Van: [REDACTED]
Verzonden: dinsdag 16 maart 2021 09:35
Aan: [REDACTED]
Onderwerp: Entree tankstation XL Park
Bijlagen: 210315_Situatie rondom tankstation.pdf

Gistermiddag hebben we (RBT, met o.a. [REDACTED] en ik) overleg gehad met EG, die het tankstation ontwikkelt op het XL Park.

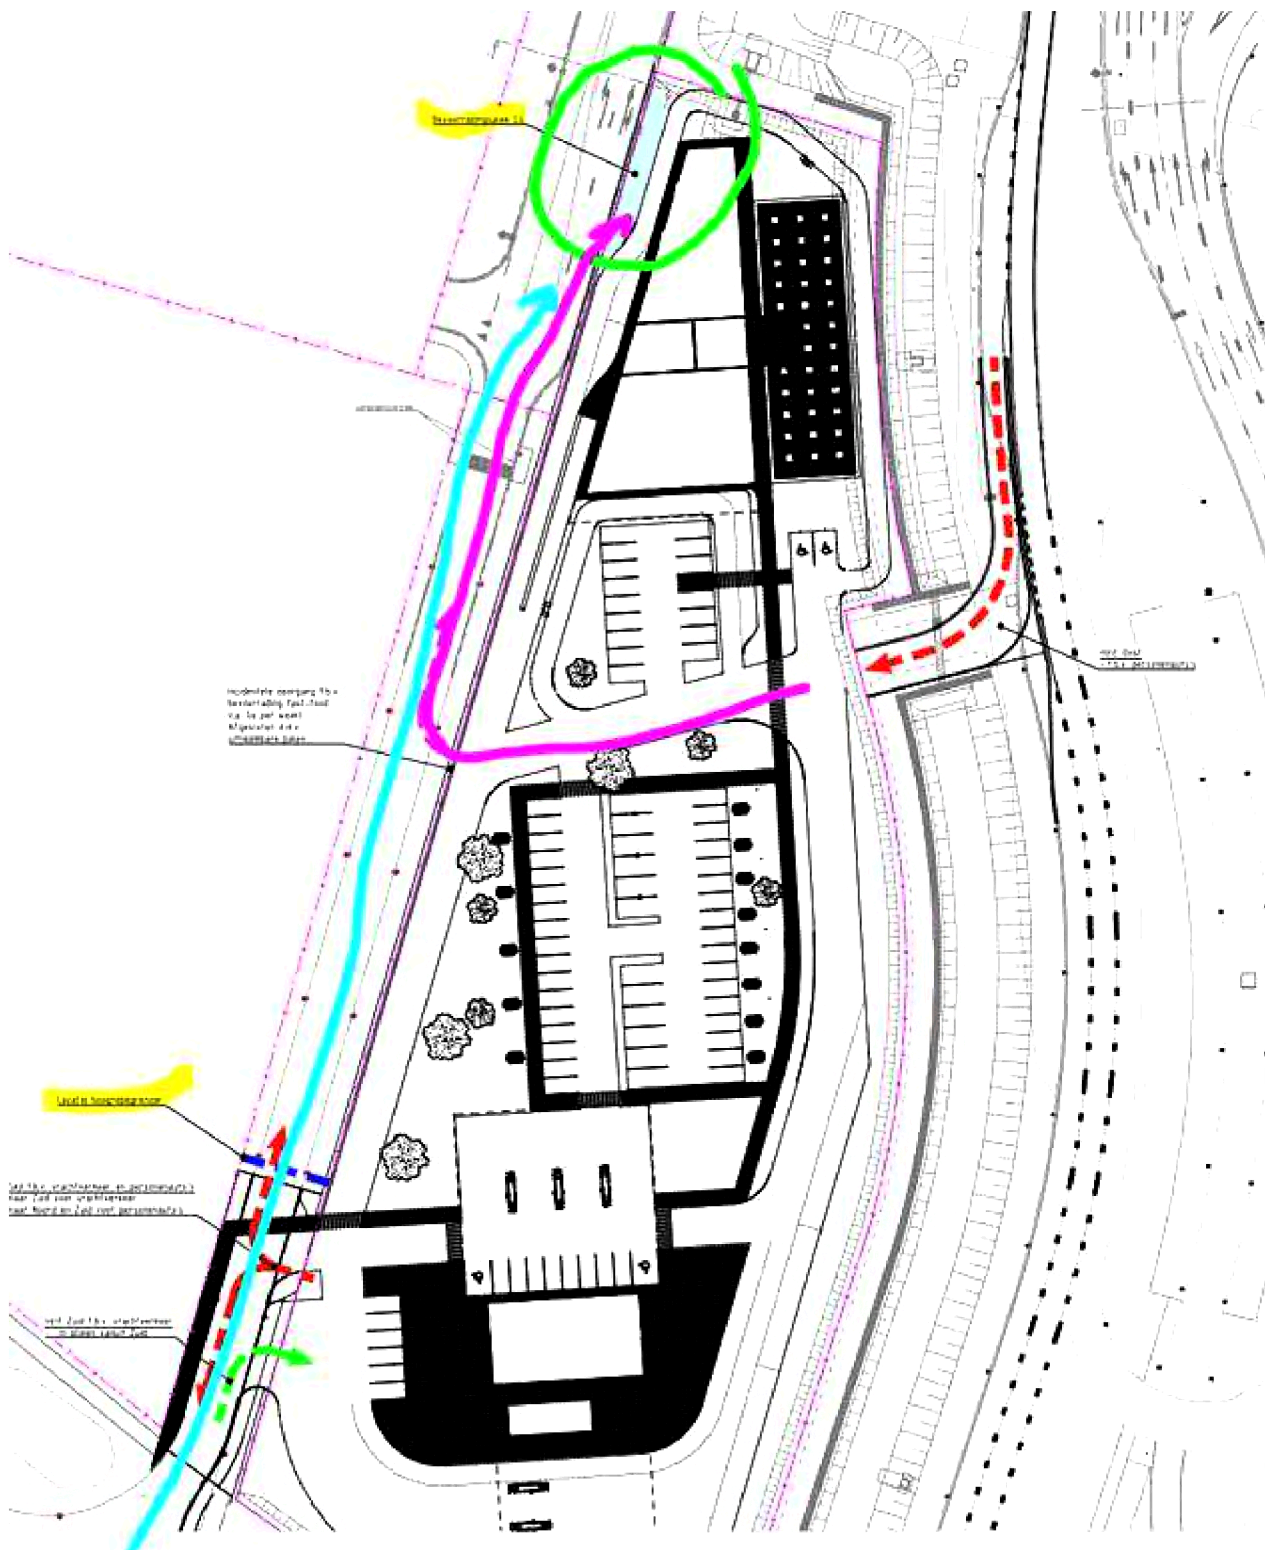
Die routing ziet er dan als volgt uit (zie bijlage), waarbij EG nog wel kijkt naar een mogelijkheid om vanaf XL Park met de auto het terrein te kunnen bereiken. In het eerder door de gemeente goedgekeurde ontwerp hadden ze die mogelijkheid bij het uitrit (dus tevens inrit) van de auto's aan de erfonsluitingsweg (zie rode lijn).

Een aanvulling op het eerder goedgekeurde ontwerp is de locatie voor de gekozen locatie voor de bevoorradingsplek t.b.v. de fastfoodketens die aan de noordkant van het perceel komen. Essentieel voor de bevoorradingsplek van de meest noordelijk gelegen fastfoodketen is dat op korte afstand van het pand 5x per week een vrachtwagen kan parkeren. Dit heeft ermee te maken dat daar een vulpunt komt voor CO2 (t.b.v. frisdrank). Deze bevoorraadplek zal ca. 5 keer per week gebruikt gaan worden.

EG geeft aan dat het daarvoor nodig is dat een opstelplek wordt gemaakt, parallel aan de nieuwe weg bij [REDACTED] voor.
(zie bijlage het ingekleurde licht blauwe vlak).

Om deze plek te bereiken met een vrachtwagen zijn er voor EG 2 opties:

1. Aanrijden vanaf het eigen terrein EG, het terrein verlaten aan de westzijde door 2 paaltjes te laten zakken, dan rechtsaf naar het noorden over de openbare weg naar de te maken opstelplek.
2. Aanrijden vanaf de zuidwestzijde via de openbare weg, de hoogtebegrenzer wegdraaien (door EG, met afspraken tussen EG en XL Park over handhaven) en via die weg naar het noorden naar de te maken opstelplek.

Zie onder schematisch de 2 voorgestelde routes in paars en lichtblauw.

Overigens heb ik de hoogtebegrenzer (zoals wij ook al hadden besproken) nu opgeschoven tot net ten noorden van de in-uitrit van het tankstation.
